泊発電所3号炉審査資料	
資料番号	SAE742-9 r. 5.0
提出年月日	令和5年3月31日

泊発電所3号炉
重大事故等対策の有効性評価
比較表

7.4.2 全交流動力電源喪失

令和5年3月
北海道電力株式会社

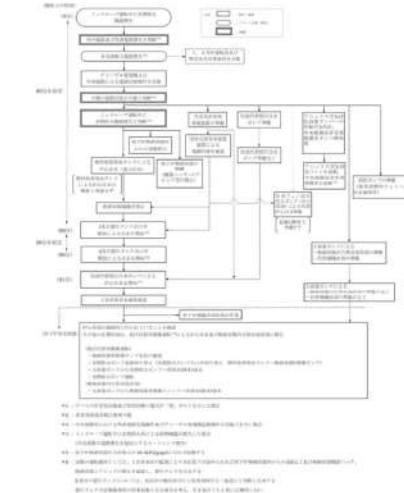
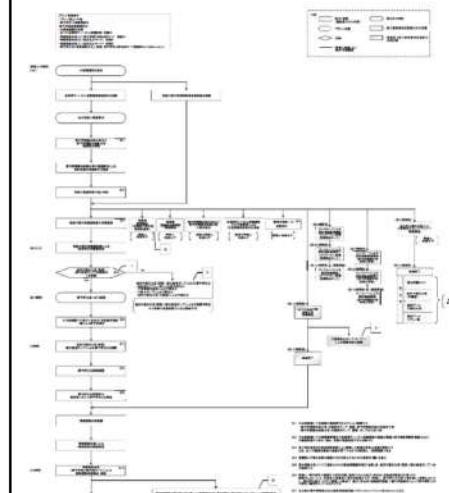
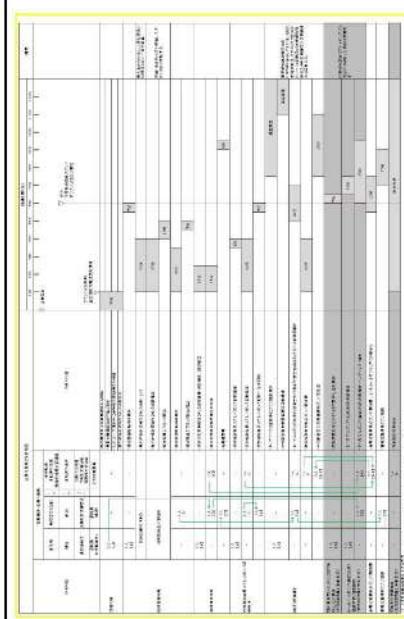
大飯発電所 3／4号炉	高浜発電所 3／4号炉	女川原子力発電所 2号炉	泊発電所 3号炉	相違理由
 <p>第 5.2.1 図 「全交流動力電源喪失」の重大事故等対策の概略系統図</p>	 <p>第 5.2.1.1 図 「全交流動力電源喪失」の重大事故等対策の概略系統図</p>	 <p>第 5.2.2 図 「全交流動力電源喪失」の重大事故等対策の概略系統図 (2/2) (原子炉停止冷却及び原子炉水)</p>	 <p>第 7.4.2.1 図 「全交流動力電源喪失」の重大事故等対策の概略系統図 (1/2) (炉心注水)</p> <p>第 7.4.2.1 図 「全交流動力電源喪失」の重大事故等対策の概略系統図 (2/2) (高圧代替供給及び燃焼器内自然対流冷却)</p>	<p>【大飯、高浜】 設計の相違</p> <p>【大飯、高浜】 名称等の相違</p> <p>【大飯】 記載方針の相違 (安全起爆の反映) ・対応手段に応じた 構造図とし、図 タイトルで識別 ・外部電源、ディーゼル発電機を記述</p>

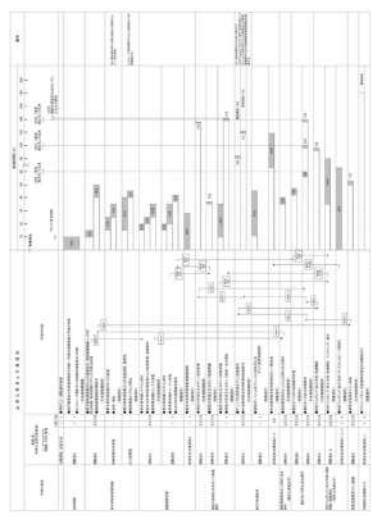
大飯発電所 3／4 号炉	高浜発電所 3／4 号炉	女川原子力発電所 2 号炉	泊発電所 3 号炉	相違理由
 <p>第 5.2.2 図 「全交流動力電源喪失」の対応手順の概要 （「燃料取出前のミッドループ運転中に外部電源が喪失するとともに非常用所内交流電源が喪失し、原子炉補機冷却機能が喪失する事故」の事象基準）</p>	 <p>第 5.2.1.2 図 「全交流動力電源喪失」の対応手順の概要 （「燃料取出前のミッドループ運転中に外部電源が喪失するとともに非常用所内交流電源が喪失し、原子炉補機冷却機能が喪失する事故」の事象基準）</p>	 <p>第 5.2.1 図 「全交流動力電源喪失」の対応手順の概要</p>	 <p>第 7.4.2.2 図 「全交流動力電源喪失」の対応手順の概要 （燃料取出前のミッドループ運転中に外部電源が喪失するとともに非常用所内交流電源が喪失する事故）（1・2）</p>	<p>【大飯、高浜】 記載方針の相違（安 全実績の反映） イル例に記載のとお り連絡員及び災害対 策委員が行う作業を 清潔で記載 ・有効性評価上考慮 しない操作・判断結 果を端線で記載</p> <p>【大飯、高浜】 設計の相違 解析結果の相違</p> <p>【大飯、高浜】 名称等の相違</p>

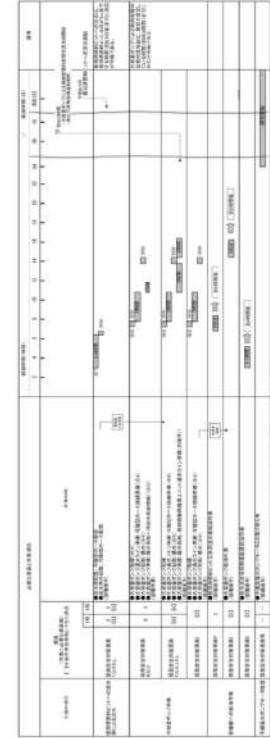
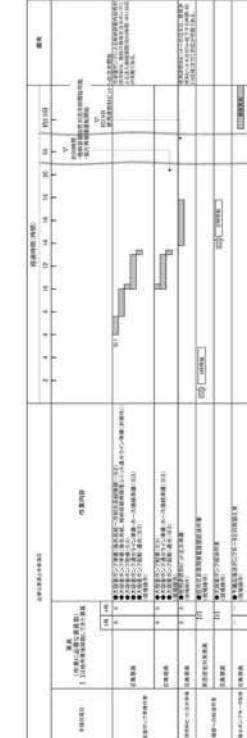
・SFP注水操作開始がSFPの沸騰開始前に可能になるようにタイムチャートを修正（第7.4.2.3図）【比較表P43】

大飯発電所 3／4号炉	高浜発電所 3／4号炉	女川原子力発電所 2号炉	泊発電所 3号炉	相違理由
 <p>図 5.2.4 「全交流動力電源喪失」の作業と所要時間 (燃料取出前のミッド一ブロック運転中に外部電源が喪失するとともに 所用所内交流電源が喪失し、原子炉制御印地盤が喪失する事例) (1 / 2)</p>	 <p>図 5.2.4 「全交流動力電源喪失」の作業と所要時間 (燃料取出前のミッド一ブロック運転中に外部電源が喪失するとともに 所用所内交流電源が喪失し、原子炉制御印地盤が喪失する事例) (2 / 2)</p>	 <p>図 5.2.5 図 「全交流動力電源喪失」の作業と所要時間 (燃料取出前のミッド一ブロック運転中に外部電源が喪失するとともに 所用所内交流電源が喪失し、原子炉制御印地盤が喪失する事例) (1 / 2)</p>	 <p>図 5.2.5 図 「全交流動力電源喪失」の作業と所要時間 (燃料取出前のミッド一ブロック運転中に外部電源が喪失するとともに 所用所内交流電源が喪失し、原子炉制御印地盤が喪失する事例) (2 / 2)</p>	<p>【大飯、高浜】 記載方針の相違（安 実と実績の反映） ・運転員を中心制 度と現場に分けて記 載 • 有効性評価上考慮 ジグ作業を色分け ブで記載 【大飯、高浜】 設計上の相違 解析結果の相違 【大飯、高浜】 名称等の相違</p>

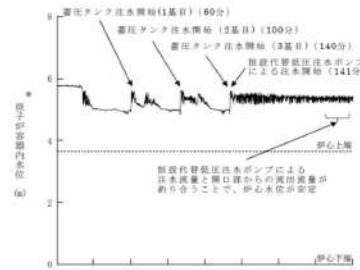
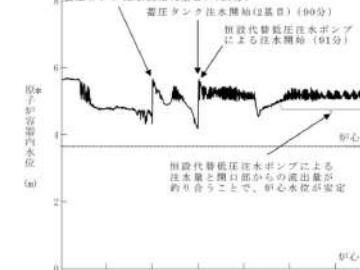
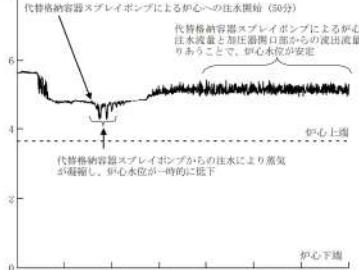
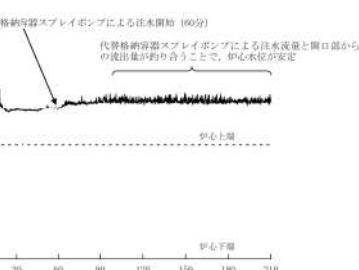
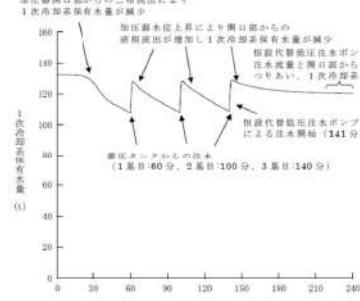
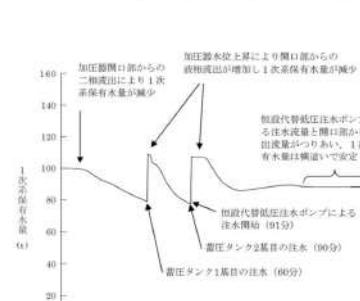
大飯発電所3／4号炉	高浜発電所3／4号炉	女川原子力発電所2号炉	泊発電所3号炉	相違理由
<p>第 5.2.4 図 1次冷却材圧力の推移</p> <p>加圧器開口部から熱水を含む蒸気が放出され、放出圧が増加するため1次冷却材圧力が上昇。</p> <p>加圧器開口部からの放出圧の変動により1次冷却材圧力が変動。</p> <p>蓄圧タンクからの注水、開口部からの蒸気放出による放水質量と開口部からの放出質量がわざることで1次冷却材圧力は横ばいで安定。</p> <p>初設代替熱交換水ポンプによる放水質量と開口部からの放出質量がわざることで1次冷却材圧力は横ばいで安定。</p> <p>蓄圧タンクからの注水 (1基目 60分)、(2基目 100分)、(3基目 140分)</p> <p>時 間 (分)</p> <p>第 5.2.5 図 炉心上端ボイド率の推移</p> <p>炉心入口サブタール度の減少により炉心での蒸気発生量が増加。</p> <p>蓄圧タンクからの注水により炉心内の蒸気発生量が減少する。</p> <p>炉心内の蒸気発生量が増加する。</p> <p>初設代替熱交換水ポンプによる放水開始 (約1分)</p> <p>時 間 (分)</p> <p>第 5.2.2.1 図 1次冷却材圧力の推移</p> <p>加圧器開口部からの放水質量の変動に伴う放水圧が変動。</p> <p>1次冷却材圧力が変動。</p> <p>加圧器開口部からの放水圧が増加するため1次冷却材圧力が上昇。</p> <p>加圧器開口部からの放水質量の変動に伴う放水圧が変動。</p> <p>1次冷却材圧力が変動。</p> <p>初設代替熱交換水ポンプによる炉心注水開始 (91分)</p> <p>蓄圧タンクからの注水 (60分)</p> <p>時 間 (分)</p> <p>第 5.2.2.2 図 炉心上端ボイド率の推移</p> <p>炉心入口サブタール度の減少により炉心での蒸気発生量が増加。</p> <p>蓄圧タンクからの注水により炉心内の蒸気発生量が減少する。</p> <p>炉心内の蒸気発生量が増加する。</p> <p>初設代替熱交換水ポンプによる放水開始 (約1分)</p> <p>時 間 (分)</p> <p>【泊同様、蓄圧タンクを対策としていない伊方3号炉のグラフを記載】</p> <p>第 5.2.4 図 1次冷却材圧力の推移</p> <p>加圧器に水位が形成されることで加圧器開口部から蒸気を含む蒸気が放出され、放出圧が増加するため1次冷却材圧力が上昇。</p> <p>加圧器開口部からの放水質量の変動により、1次冷却材圧力が変動。</p> <p>伊方への注水開始に伴い、加圧器開口部からの放水圧が増加して1次冷却材圧力が上昇する。</p> <p>代替熱交換水ポンプによる炉心への注水流量と開口部からの放水質量がつりあうことことで1次冷却材圧力は安定。</p> <p>代替熱交換水ポンプによる炉心への注水開始 (60分)</p> <p>時 間 (分)</p> <p>第 5.2.4.4 図 1次冷却材圧力の推移</p> <p>加圧器開口部からの放水質量の変動により、1次冷却材圧力が変動。</p> <p>伊方への注水開始に伴う1次冷却材圧力が上昇する。</p> <p>代替熱交換水ポンプによる注水開始 (60分)</p> <p>時 間 (分)</p> <p>第 7.4.2.4 図 1次冷却材圧力の推移</p> <p>加圧器開口部からの放水質量の変動により、1次冷却材圧力が変動。</p> <p>伊方への注水開始に伴う1次冷却材圧力が上昇する。</p> <p>代替熱交換水ポンプによる注水開始 (60分)</p> <p>時 間 (分)</p> <p>第 7.4.2.5 図 炉心上端ボイド率の推移</p> <p>炉心入口サブタール度の減少により炉心での蒸気発生量が増加。</p> <p>代替熱交換水ポンプによる放水開始 (約1分)</p> <p>時 間 (分)</p> <p>【大飯、高浜】</p> <p>解析結果の相違</p> <ul style="list-style-type: none"> ・大飯、高浜は蓄圧タンクから注水を行うため泊とは挙動が異なる <p>【大飯、高浜】</p> <p>解析結果の相違</p> <ul style="list-style-type: none"> ・大飯、高浜は蓄圧タンクから注水を行うため泊とは挙動が異なる

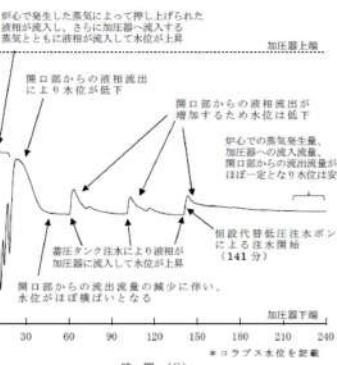
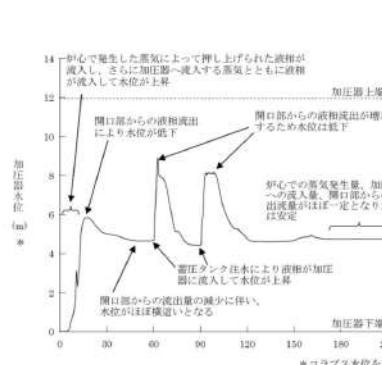
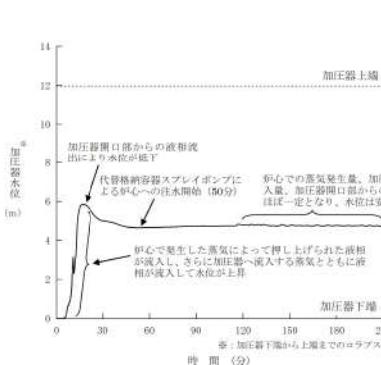
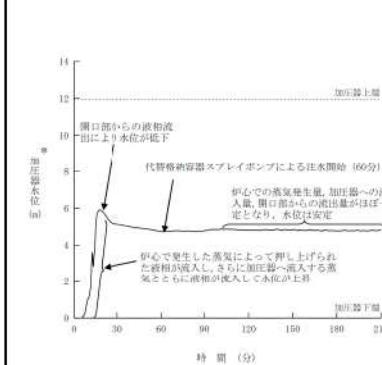
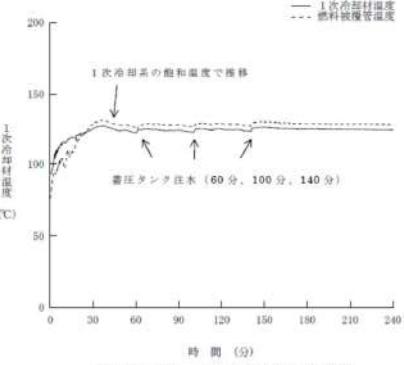
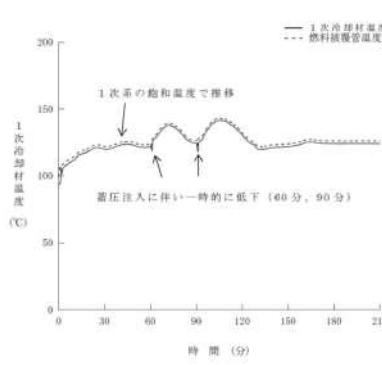
大飯発電所3／4号炉	高浜発電所3／4号炉	女川原子力発電所2号炉	泊発電所3号炉	相違理由
<p>図 5.2.6 図 開口部からの流出流量と注水流量の推移</p> <p>中心で発生した蒸気が加圧器へ流入し、開口部からの流出が開始。加圧器への注入量が増加するにつれて、開口部からの流出量が減少していく。その後、開口部からの流出量が上昇して、クオリティが上昇。</p> <p>図 5.2.7 図 加圧器頂部クオリティの推移</p> <p>開口部からの流出により加圧器内の蒸気量が減少することによる上昇。</p>	<p>図 5.2.2.3 図 開口部からの流出流量と注水流量の推移</p> <p>中心での蒸気発生量、加圧器への注入量、開口部からの流量がほぼ一定になり一定的な状態が維持される。</p> <p>図 5.2.4 図 加圧器頂部クオリティの推移</p> <p>開口部からの流出により加圧器の保有水量が減少することで上昇。</p>	<p>図 5.2.6 図 開口部からの流出流量と注水流量の推移</p> <p>中心で発生した蒸気が加圧器へ流入し、開口部からの流出が開始。加圧器への注入量、開口部からの流出量が約合っており、概ね一定となり一定的な状態が維持される。</p> <p>図 5.2.7 図 加圧器頂部クオリティの推移</p> <p>中心での蒸気発生量、加圧器への注入量、開口部からの流量がほぼ一定になり一定的な状態が維持される。</p>	<p>図 7.4.2.6 図 開口部からの流出流量と注水流量の推移</p> <p>中心での蒸気発生量、加圧器への注入量、開口部からの流量がほぼ一定となり正常的な状態が維持される。</p> <p>図 7.4.2.7 図 加圧器頂部クオリティの推移</p> <p>中心での蒸気発生量、加圧器への注入量、開口部からの流量がほぼ一定となり正常的な状態が維持される。</p>	<p>【大飯、高浜】</p> <p>解析結果の相違</p> <ul style="list-style-type: none"> ・大飯、高浜は蓄圧タックから注水を行なうため泊とは挙動が異なる <p>【大飯、高浜】</p> <p>解析結果の相違</p> <ul style="list-style-type: none"> ・大飯、高浜は蓄圧タックから注水を行なうため泊とは挙動が異なる
